**ФЕДЕРАЛЬНАЯ СЛУЖБА ПО НАДЗОРУ
В СФЕРЕ ЗДРАВООХРАНЕНИЯ
(РОСЗДРАВНАДЗОР)**

О новых данных по безопасности
медицинских изделий,
регистрационное удостоверение
№ РЗН 2019/8664
№ РЗН 2017/6281

AX014/20/S

Тема: Уведомление, касающееся обеспечения безопасной эксплуатации. Замена печатной платы («главный блок управления D80» версии ниже, чем 04), которой оснащены некоторые системы Cios Spin и Alpha.

Рис. 1 Разъем X10 основного кабеля, подсоединенный к блоку С-дуги Cios Spin

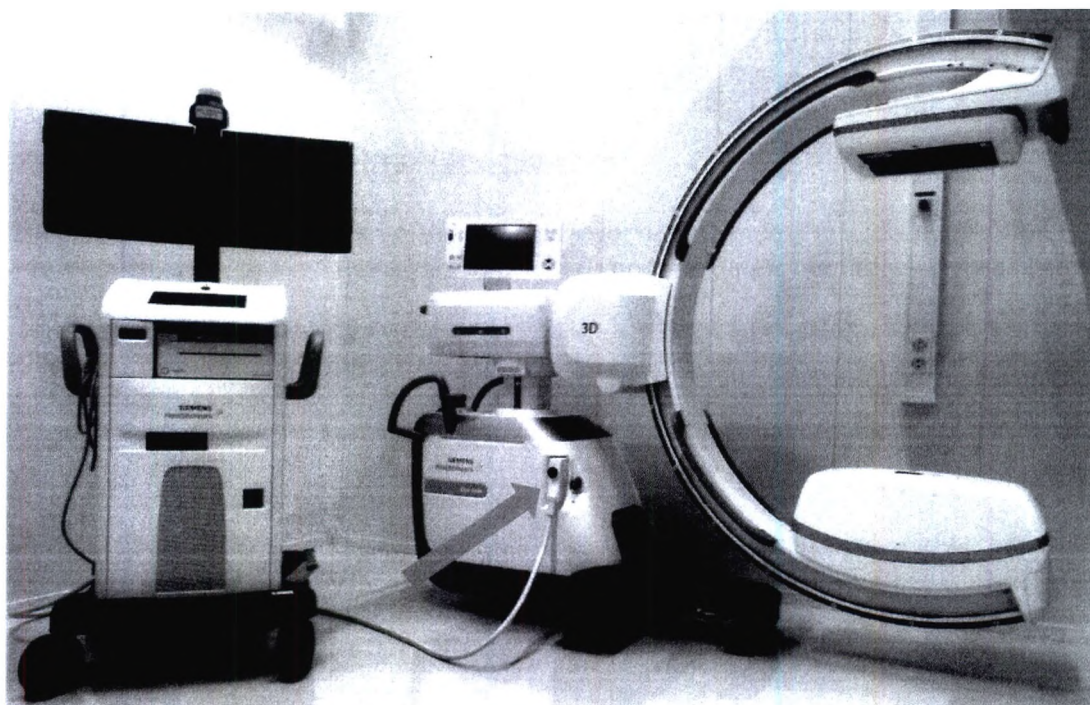
Наши Cios системы предлагают функцию «горячего подключения» кабеля между тележкой и основным блоком (С-дугой). Функция «горячего подключения» позволяет медицинскому персоналу подсоединять/отсоединять разъем X10 основного кабеля (см. рис. 1 ниже) в любой момент во время медицинской процедуры, при условии, что система подсоединена к электрической сети и включена. В некоторых случаях использование функции «горячего подключения» может вызывать сбой в электрической цепи главного блока управления D80 генератора, который является частью основного блока (С-дуги).

Если описанный выше сбой возникает во время «горячего подключения», то он может вызвать безвозвратную утрату функций обработки изображений и прерывание медицинской процедуры. В этом случае для восстановления работоспособности затронутого сбоем аппарата необходимо вмешательство инженера по техническому обслуживанию для замены вышедшего из строя оборудования.

Данная проблема проявилась во время демонстрационного сеанса, когда инженер по применению захотел испытать функцию «горячего подключения» на системе Cios Alpha VA30. Основная причина заключается в конструктивном дефекте компонента главного блока управления D80 версии ниже 04.

Мы настоятельно рекомендуем воздержаться от использования вышеописанной функции «горячего подключения» до тех пор, пока планируемое обновление физического оборудования AX014/20/S не будет завершено.

Инженер по техническому обслуживанию заменит главный блок управления D80 в Вашей системе на модифицированный.
